Borgartún 24

Efni: Athugasemd við tillögu að breytingu á deiliskipulagi Borgartúns 24

Varðar: Borgartún 24, breyting á deiliskipulag

Andmæli gegn breytingu á deiliskipulagi Borgartúns 24 í Reykjavík

Skilmálasnið tillaga að breyttu deiliskipulagi

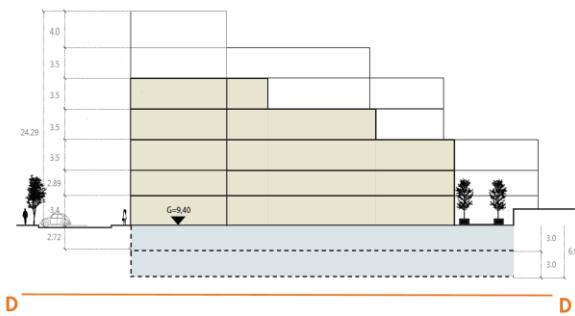
2. Hækkun á byggingu. Bent er á að verið sé að leifa 3 m hækkun á byggingunni auk hækkunar á salarhæð jarðhæðar og að þessi hækkun muni valda skerðingu á útsýni.

3. Bent er á misræmi milli málsetningar 1. hæðar á sniðu og texta í skilmálum.

Á sniðmynd er hæð fyrirhugaðs húss málsett og þar er salarhæð 1. hæðar skráð 3,4 metrar og heildarhæð 24,29 metrar — óbreytt frá núgildandi deiliskipulagi. Hinsvegar er tekið fram í texta með deiliskipulagstillögunni að salarhæð 1. hæðar skuli vera 4 metrar. Þarna er ósamræmi milli málsetningar á sniðmynd og texta. Fyrirhugaðri salarhæð 1. hæðar verður ekki andmælt að því gefnu að heildarhæð húss fari ekki yfir 24,29 metra.

Svar: Skilmálasneiðing sem er hluti gildandi deiliskipulags heldur sér að öðru leiti en því að bílakjallari stækkar undir nýbygginguna sem kemur í stað þeirrar sem rifin er og áskilið er að salarhæð jarðhæð/götu-hæð sé 4 m þ.e.a.s. hámarkshæð breytist ekki. Lagfæra þarf því sniðið þannig að það sýni 4 m salarhæð götu-hæðar.

Svar: Fallist er á að misræmi sé til staðar og verður það lagfært.

- hæð jarðhæð/götuhæðar leiðrétt á sneiðingu, þannig að hún sé 4 m og sniði gildandi deiliskipulags bætt við.
